PREFECTURE DES HAUTS-DE-SEINE

**ENQUETE PUBLIQUE
PREALABLE A LA DECLARATION
D'UTILITE PUBLIQUE (DUP)**

**REQUALIFICATION
DE LA ROUTE DEPARTEMENTALE 39
À RUEIL-MALMAISON (92500)**

**Rapport et conclusions de
M. Jean-Jacques LAFITTE, commissaire enquêteur**

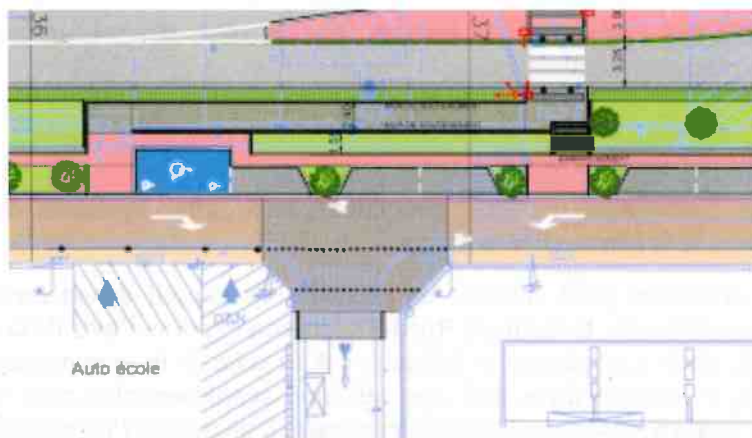
QUESTION 5.4 - Préciser les mesures prises en faveur des personnes handicapées.

Les traversées piétonnes sont équipées de bandes d'éveil de vigilance placées sur les bords de trottoirs, de feux tricolores avec un îlot refuge à chaque passage protégé permettant de stopper les véhicules.

La réglementation de 5% de places de stationnement aménagés en place PMR est respectée.

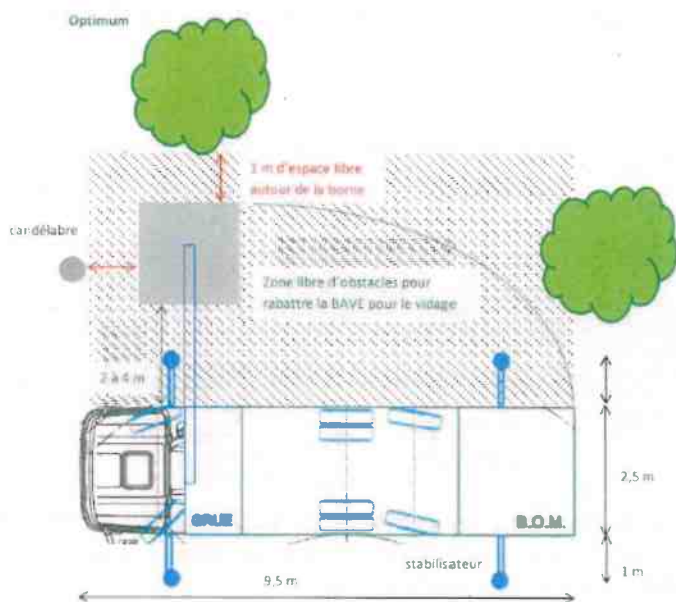
QUESTION 10.2 - Le traitement du trottoir le long du domaine Richelieu proposé par M de BOKAY (créer 3 espaces d'attente pour les camions poubelles au droit des 3 (ou 4) zones de poubelles le long de la RD 39, sans contre allée, les piétons et les vélos circulant entre ces espaces et les clôtures. Des arbres entre ces aires d'attente) est-il envisageable ?

Réponse du Département : Les BAVE situées proche de la limite de propriété du nouvel ensemble immobilier « Domaine Cardinal » doivent être accessibles depuis la rue pour être vidées par les camions de collecte. Cette contrainte nous oblige à positionner le camion de collecte adjacent à la clôture à cause de la distance de déploiement de son bras de 7m de long, compris entre le milieu de la benne et la borne de collecte, ce qui ne laisse pas suffisamment d'espace pour créer un trottoir ou une piste cyclable entre la chaussée et la clôture.

D'autre part, par mesure de sécurité il est interdit de laisser circuler des piétons, vélo entre le camion et la BAVE durant les manipulations du bras.

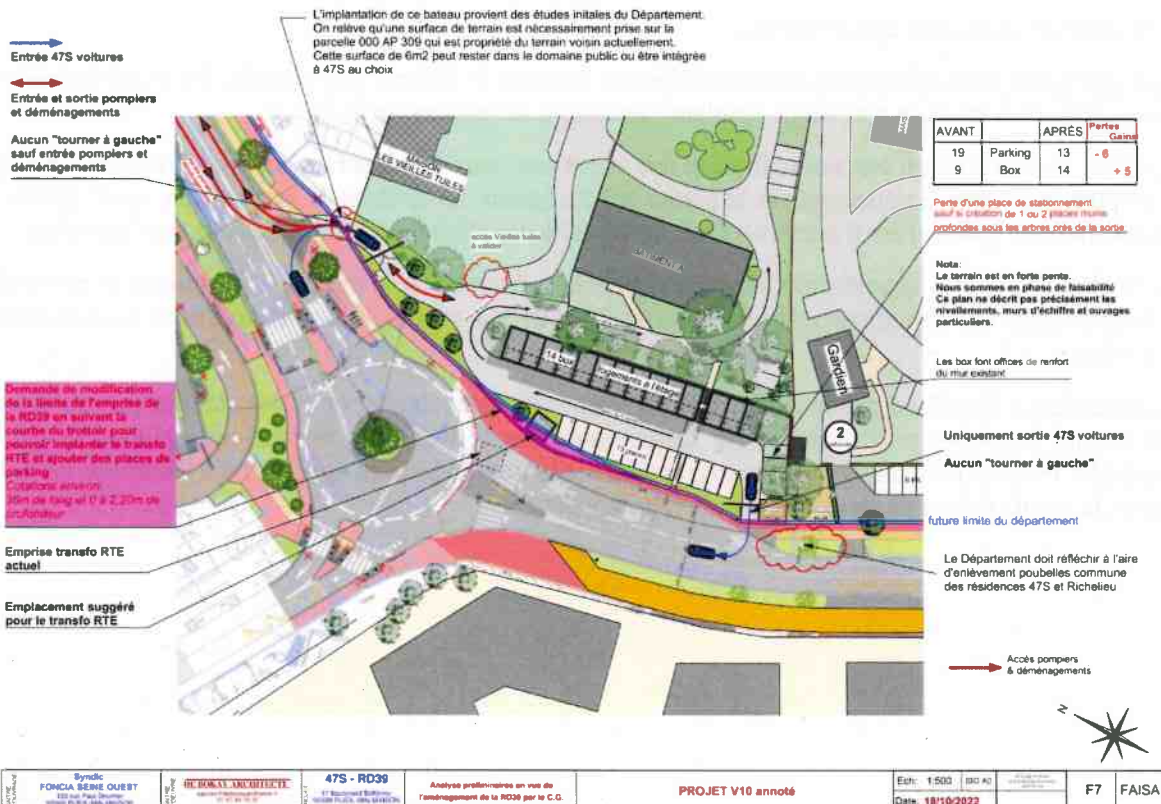
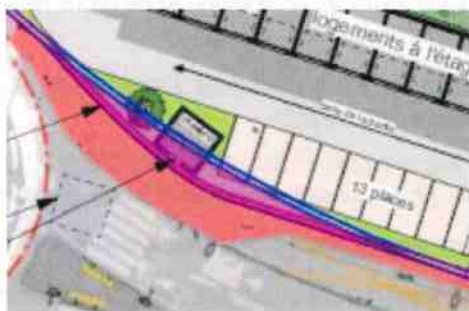
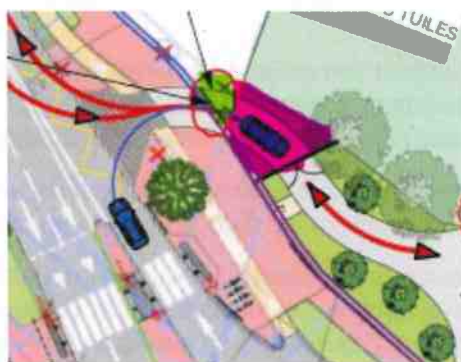
La résidence du 47 boulevard Solférino présente (RE 54) un réaménagement des accès et des stationnements notamment dans la partie qui lui serait rétrocédée par le Département de la parcelle que celui ci possède au droit de cette résidence le long du boulevard Richelieu.

L'accès des véhicules se ferait boulevard Solférino (ainsi que la sortie des pompiers et de déménagements), accès non actuellement prévu par le Département et nécessitant d'éloigner l'arrêt de bus du rond point, la sortie (avec tourne à gauche) se ferait sur le boulevard Richelieu à l'emplacement prévu par le Département.

Une modification du projet de la RD39 est demandée, avec une réduction des emprises expropriées sur la résidence, au niveau du mur de soutènement pour permettre nouvel emplacement du transformateur électrique et d'une place de parking . « Pour permettre la réalisation de ce projet il est nécessaire que la limite parcellaire (...) soit légèrement

modifiée (...) Cette modification mineure du tracé permettra en effet l'installation du transformateur électrique et la réalisation de la 13ème place de stationnement, impossibles à mettre en œuvre en l'état du tracé actuel. »

La nouvelle entrée nécessite une emprise de 6 m² à prendre sur le délaissé potentiel de la parcelle voisine AP 309 (N° 26 M JAME) au-delà de l'emprise de DUP. Est également suggéré une emprise supplémentaire sur la propriété de la résidence devant son portail d'entrée :

« Dans le projet tel qu'il est proposé, le bateau sur le trottoir devant l'accès à la résidence boulevard Solférino a été placé à l'endroit identifié par le Département dans les plans présentés au syndicat des copropriétaires en 2015. Toutefois cet emplacement implique nécessairement d'exproprier une partie de la parcelle n°309 : en effet, compte tenu de l'emplacement de ce bateau, la voie d'accès à la résidence doit nécessairement empiéter, sur une surface d'environ 6 m², sur une partie du terrain voisin (...) (surligné vert dans le plan ci-dessous). Cette surface pourrait rester dans le domaine public.

Le Département pourrait également décider d'inclure dans l'emprise de la RD 39 le foncier devant le portail d'accès à la résidence (surligné rose), qui permettra l'attente de 2 voitures en avant du portail sans bloquer la circulation de la RD39. »

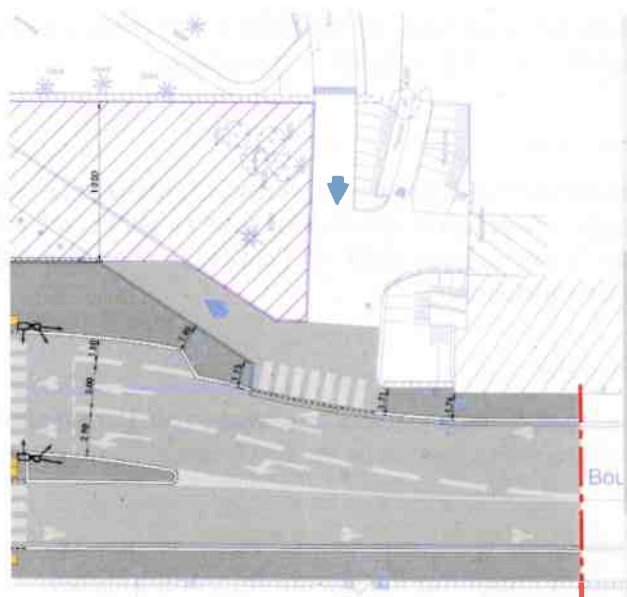
QUESTION 12.1 - Le projet assure-t-il le maintien de l'accès sur le boulevard Richelieu de la sente descendant de la résidence du Clos des Beauregards ?

Le projet n'affecte pas cet accès, car l'aménagement s'arrête avant l'accès piétons au boulevard Richelieu. En cas de vente et sous réserve de servitudes juridiquement établies pouvant être reproduites dans un éventuel acte de cession, le Département sera attentif au maintien des accès aux parcelles AP 303 et 304.
